Hoogheemraadschap van
Rijnland

uw kenmerk: -
uw brief van: 11 september 2015
ons kenmerk: 15.079214 V60954
bijlagen: 1
inlichtingen: A.J. Hartman
doorkiesnummer: (071) 306 34 77
onderwerp: Wijzigen vergunning V60954

Tijdens een locatiebezoek op 10 september j.l. hebben de heer Dudink van Antea en de heer Hartman van de afdeling Vergunningverlening & Handhaving van het hoogheemraadschap van Rijnland de realisatie van een fietspad ter plaatse van de rotonde in de N209 (kruising Gemeneweg met Hoogeveenseweg) besproken. Daarbij is een afwijking van de vergunde situatie overeengekomen, waarbij minder oppervlaktewater wordt gedempt dan vergund in waterververgunning V60954.

Tekeningnummer: 270405-VA-2-0001
 antaegroup

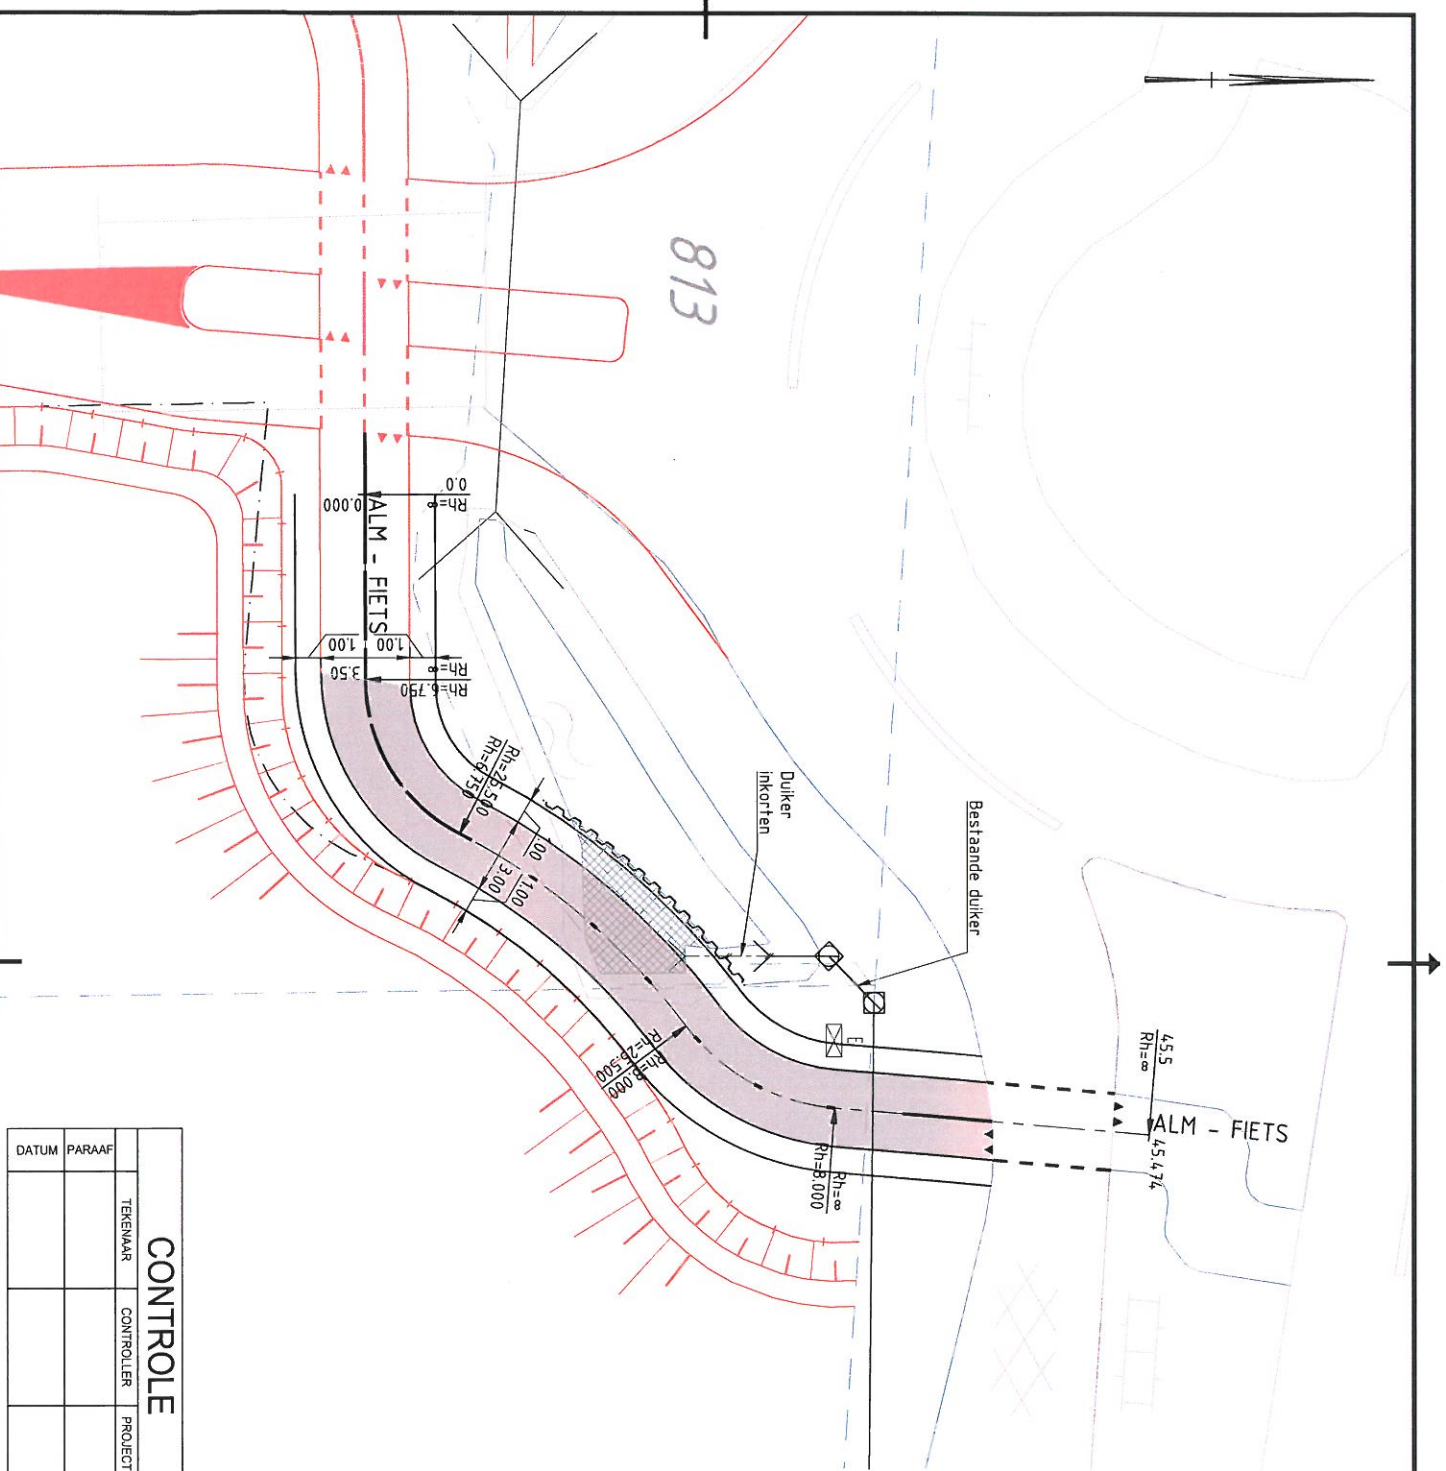
II Dempen en graven:

m. Het dempen van 40 m² primair oppervlaktewater en het ter compensatie aanleggen en hebben van 40 m² primair oppervlaktewater in toekomstig peilvak "Wegsloot langs de Hoogeveenseweg N455/N209";

te wijzigen in:

II Dempen en graven:

m. Het dempen van 16 m² primair oppervlaktewater en het ter compensatie aanleggen en hebben van 40 m² primair oppervlaktewater in toekomstig peilvak "Wegsloot langs de Hoogeteenseweg N455/N209";

en tekening:

- 270409-VA-2-0001 versie C0

toe te voegen aan de vergunning.
